DETALJPLAN FÖR

Del av Vik 1:128, 1:99 med flera Kämpersvik

SAMRÅDSREDOGÖRELSE

PLAN 2017.1571

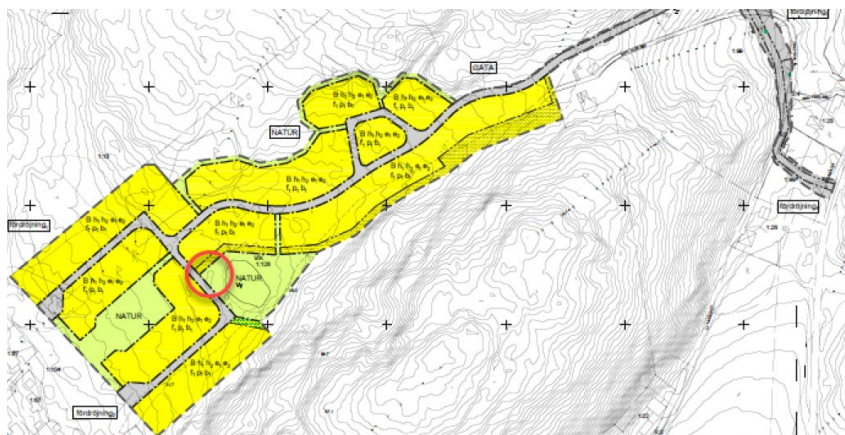
- All sophantering ska, enligt nuvarande nationell miljö- och avfallslagstiftning, i första hand kunna lösas på varje enskild fastighet. Detta för att möjliggöra för de boende att kunna få fastighetsnära insamling av både matavfall, restavfall, förpackningar och tidningar. Hämtningen ska då, ur arbetsmiljösynpunkt, kunna ske utan backning in på återvändsgator.
- Lutning på väg får inte överskrida 10 %.
- Nya vägdragningen från väg 163 och upp till planområdet måste ha en vägbredd på minst 3,5 meter med 1 meter fri yta på var sin sida.

- *Lutningar för väg kommer inte överskrida 10 % lutning.*
- *Vägen kommer inte understiga en bredd på 3,5 m + nödvändig friyta på varje sida.*

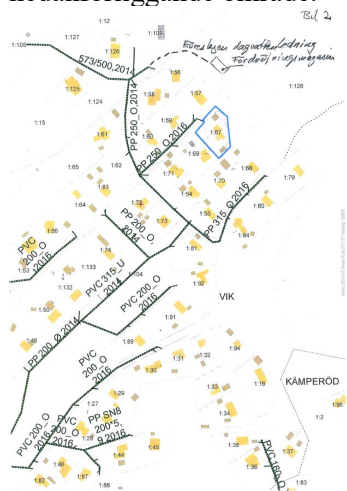
- Område för nätstation (E-område) ska enligt planbeskrivningen införas på plankartan till granskningskedet. Vi föreslår inringat område som E-område. Runt en nätstation ska det finnas ett två meter fritt utrymme, ett så kallat arbetsområde, detta kan utgöras av E-område. Förutom arbetsområdet krävs ytterligare tre meter byggnadsfritt område, totalt sett fem meter från nätstationsbyggnaden. Inom den femmeterszonen får inga byggnadsdelar finnas, detta med anledning av brandrisk. De ytterligare tre metrarna, från arbetsområdet, kan utgöras av E-område eller av prickad mark. E-området behöver vara åtkomligt med lastbil.

- *Ledningar kan ligga i vägen.*
- *E-området kommer införas central i området där det inte inskränker på planlagd naturmark.*
- *Ett samordningsmöte låter bra, det är en fråga för genomförandet som exploitören ansvarar för.*
